NASLOV: Predlog Odloka o spremembah in dopolnitvah Odloka o občinskem podrobnem prostorskem načrtu 206 Regentova (del)

o spremembah in dopolnitvah Odloka o občinskem podrobnem prostorskem načrtu 206 Regentova (del)

PREDLOG ODLOKA O SPREMEMBAH IN DOPOLNITVAH OBČINSKEGA PODROBNEGA PROSTORSKEGA
NAČRTA 206 REGENTOVA - DEL

SPREMEMBE OPPN

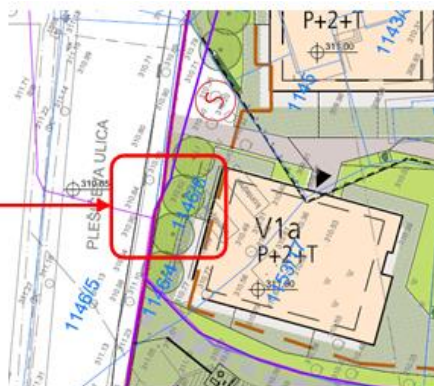
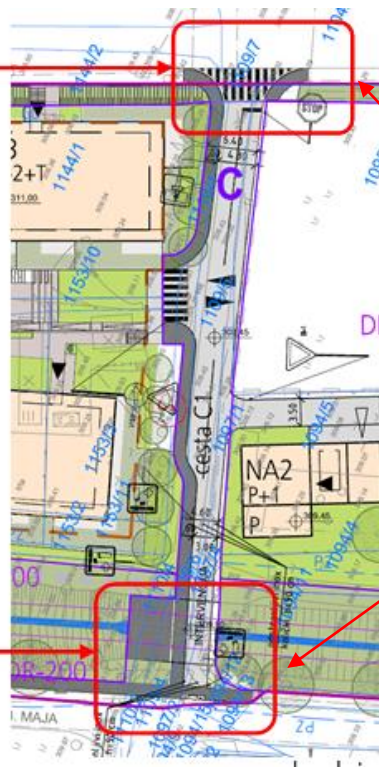
Ukinja se priključek na Plešičevo ulico.

Sprememba prometne ureditve - Čebelarska ulica se:
